東京電力ホールディングス株式会社福島第一原子力発電所の実施計画 変更認可申請（A L P S 处理水の海洋放出時の運用等）の審査状況

令和5年3月20日
原 子 力 規 制 庁

東京電力ホールディングス株式会社福島第一原子力発電所の実施計画 変更認可申請（ALPS処理水の海洋放出時の運用等）に係る 審査書案の取りまとめ

東京電力福島第一原子力発電所の実施計画変更認可申請 (ALPS処理水の海洋放出時の運用等) に係る審査の概要

図1. 海洋放出設備運用開始後の運転・保守管理に関する体制図

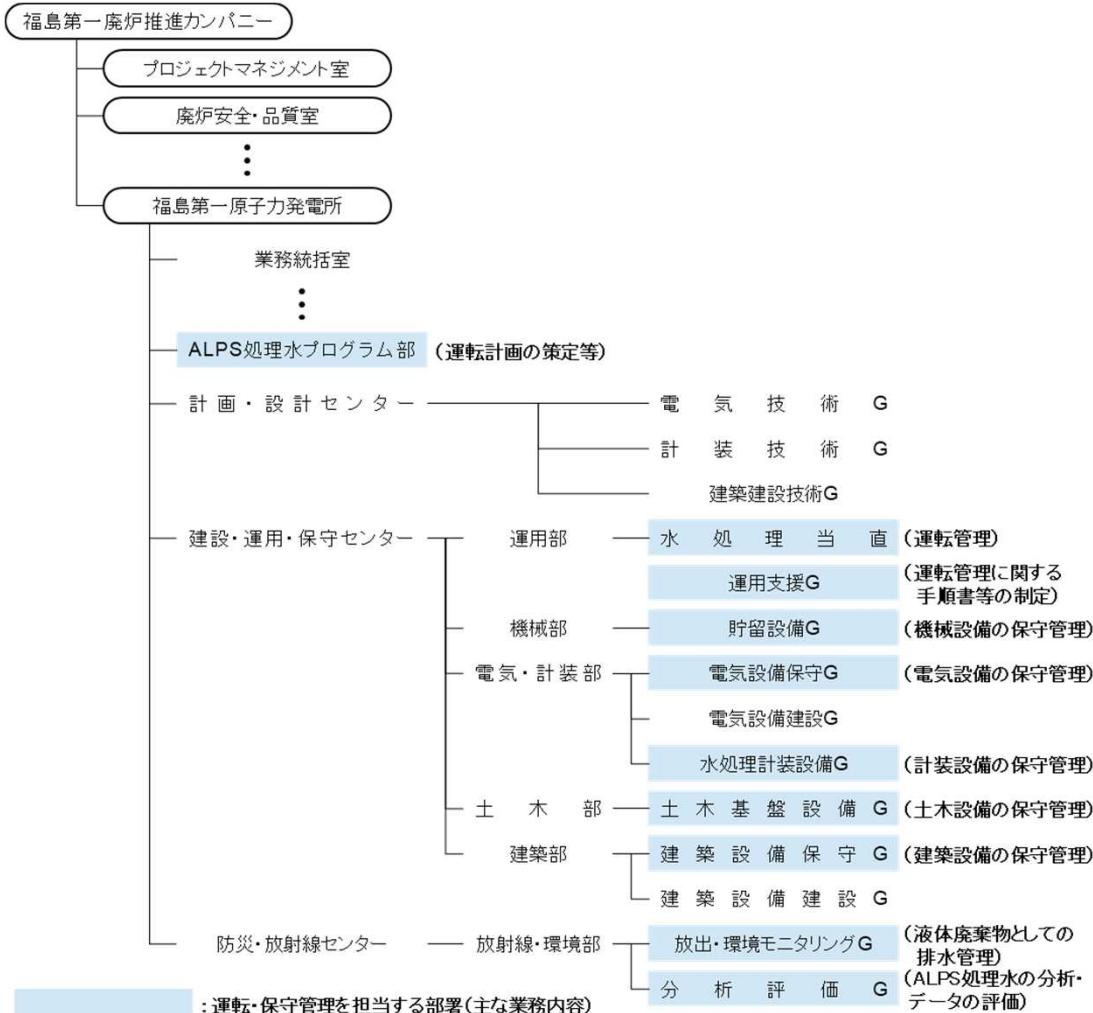
- 海洋放出設備運用開始後の業務に従事する部署の責任と権限が、異常時の対応を含め明確になっていること
 - 運転業務に必要な力量を有する人員が追加配置されること
- などから、ALPS処理水の海洋放出に必要な運転・保守管理の体制が適切に整備されることを確認した。

図2. 測定・評価対象核種の選定の考え方（フロー）

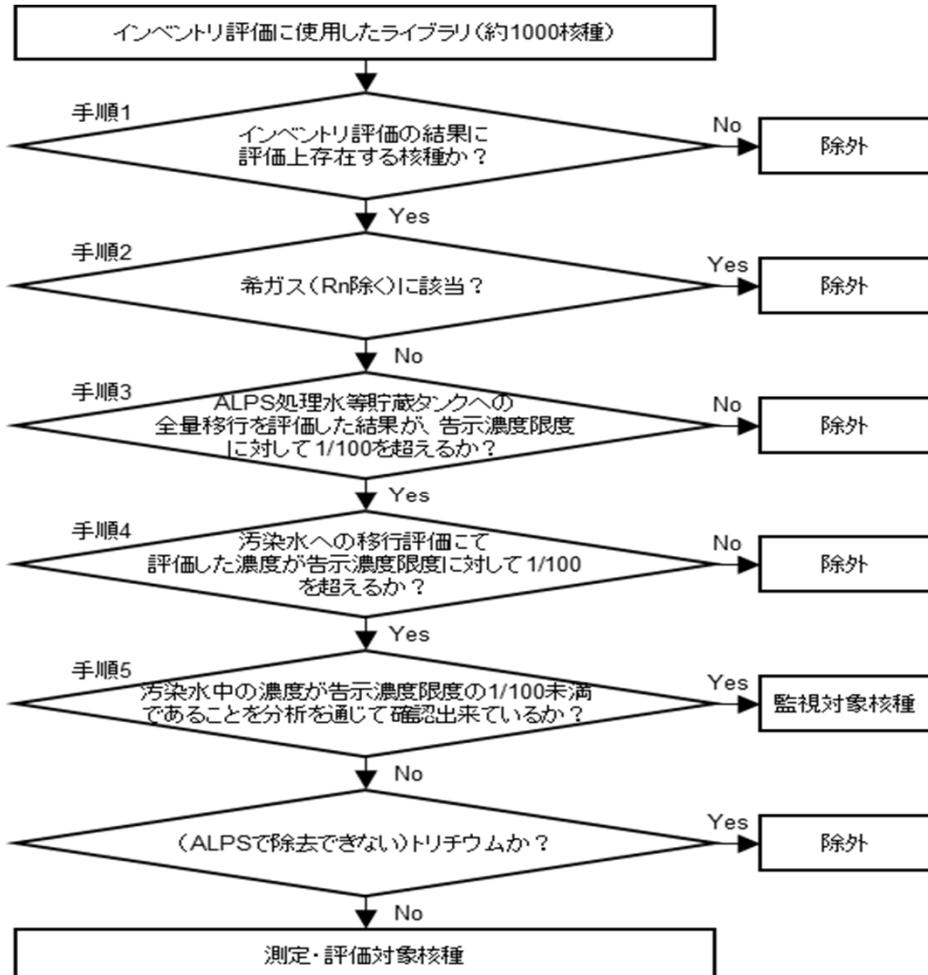
- 汚染水中に有意に存在する可能性がある放射性物質として核分裂生成物や放射化生成物を網羅的に検討していること【手順1】
- 減衰も考慮した上で、放射性物質が汚染水に①全量移行したと仮定した場合、②現実的な量が移行した場合、と段階を踏んで汚染水中の放射性物質の濃度を評価していること【手順1～4】
- 信頼性を有する分析結果を用いて汚染水の放射性物質の濃度を評価していること【手順4及び5】
- 各手順で残る放射性物質と除外する放射性物質の線量の寄与を考慮して判断基準値を設定していること【手順3及び4】
- 今後の廃炉作業の進捗によって汚染水の状況に変化が生じる可能性を踏まえ、継続的に汚染水等の分析を行い、定期的に測定・評価対象核種の妥当性を確認していること【手順1～5】

などから、図2の考え方（フロー）は、汚染水中に有意に存在する可能性のある放射性物質を特定し、測定・評価対象核種を選定するものとして妥当であることを確認した。

図3. 放射線影響評価のイメージ

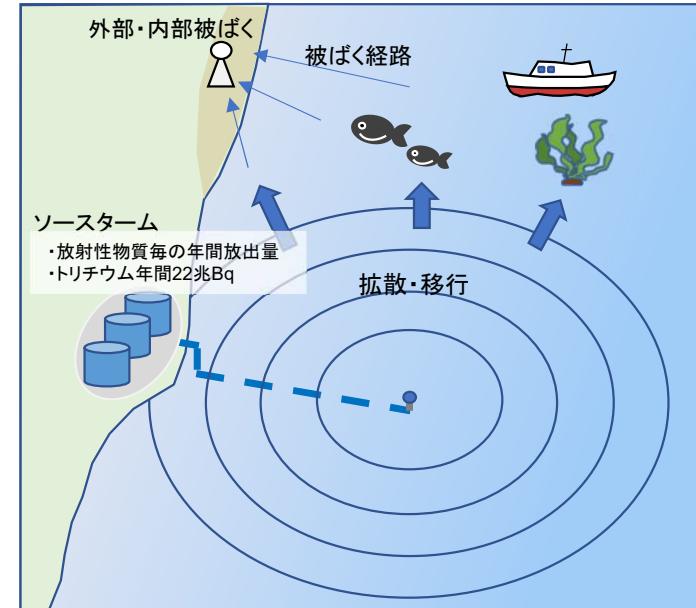
「②測定・評価対象核種の選定の考え方」に基づき選定された測定・評価対象核種及びトリチウムの濃度と年間放出量を踏まえて被ばく評価を行っており、その結果は判断基準値に比べ極めて小さく、人と環境に対しての影響が十分に小さいことを確認した。
